### **Planfeststellungsverfahren für den Ausbau der L 419 (1. Bauabschnitt) hier: Stellungnahme zum 1. Deckblatt**

Bezug: Ihr Schreiben Az. 25.04.02.01-02/17 vom 18.10.2019

### **3. Ausführung der „verlängerten Kurfürstenstraße“**

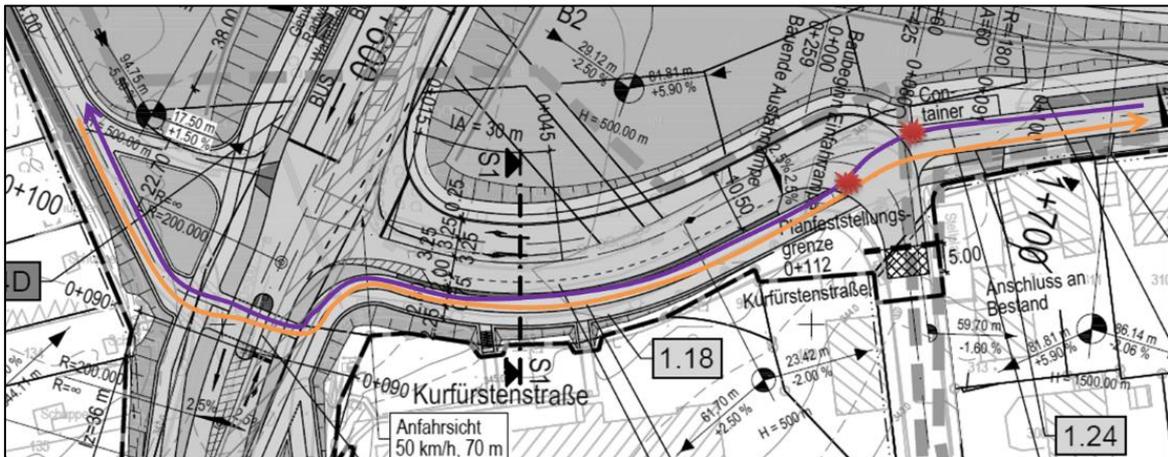
Die im Deckblatt vorgenommene Änderung, den Radverkehr auf der „verlängerten Kurfürstenstraße“ nicht mehr auf einem gemeinsamen Rad-/Fußweg vorzusehen, sondern ihn auf die Straße zu verlegen, entspricht dem zwischenzeitlichen Abstimmungsergebnis zwischen Straßen.NRW und der Stadt Wuppertal.

Weiterer Gegenstand der Abstimmung war aber auch eine regelkonforme und sichere Radverkehrsführung auf dem bestehenden, umzubauenden Abschnitt der Kurfürstenstraße bis zur Einmündung in die Staubenthaler Straße. Hierfür sollen folgende Änderungen erfolgen:

- Infolge der geplanten Verlängerung der Straße Zur Wolfskuhle sollte die in der Planung beabsichtigte Vorfahrtsregelung an der Kreuzung Zur Wolfskuhle / Kurfürstenstraße geprüft werden. Statt der offenbar geplanten abknickenden Vorfahrt könnte eine herkömmliche T-Einmündung in Betracht gezogen werden. Hierdurch können noch bauliche Änderungen in der Ausführungsplanung erforderlich werden.

- Der von der Staubenthaler Straße von Süden in die Kurfürstenstraße einbiegende Radverkehr soll gemäß ERA auf die Fahrbahn überführt werden. Durch die abgesetzte „straßenbegleitende“ Führung hinter dem ruhenden Verkehr besteht bislang eine unzureichende Sicht zwischen Radverkehr und Kraftfahrzeugverkehr. Der Radverkehr soll daher unmittelbar im Anschluss an den signalisierten Knoten auf die Fahrbahn der Kurfürstenstraße geführt werden.

- Um den Radverkehr von der Kurfürstenstraße zur Staubenthaler Straße sicher über den Knotenpunkt zu führen, kommt z.B. ein Radfahrstreifen in Mittellage zwischen der Links- und der Rechtsabbiegefahrbahn in Betracht. So könnte er gegenüber rechtsabbiegenden Kfz gesichert werden und den Knotenpunkt mit Freigabe der Linksabbieger queren. Auf der gegenüberliegenden Seite der Staubenthaler Straße kann der Radverkehr dann auf den Zweirichtungsradweg auffahren.

Bislang geplante Führung des Radverkehrs (zwei Gefahrenstellen):

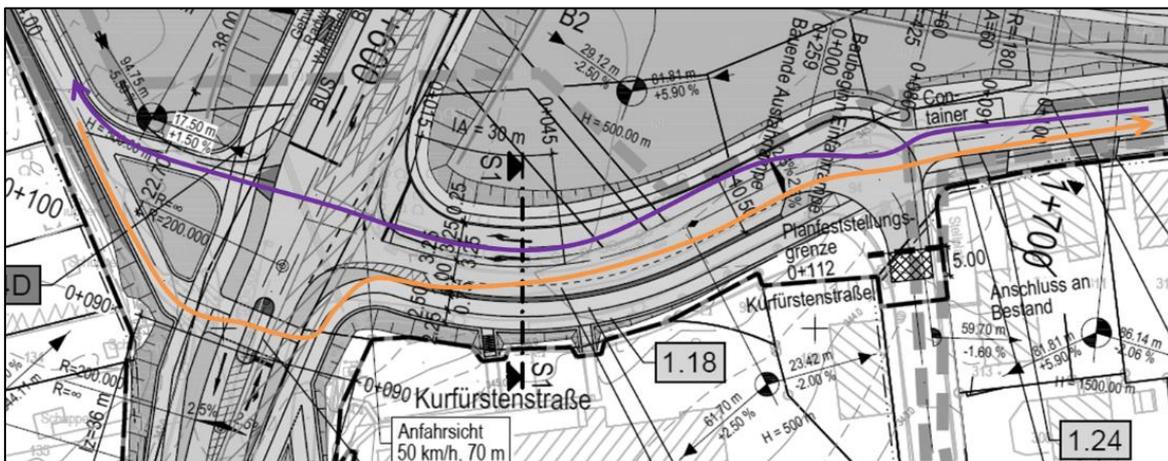
Die Forderung der Stadt wird in den folgenden Prinzipskizzen verdeutlicht:
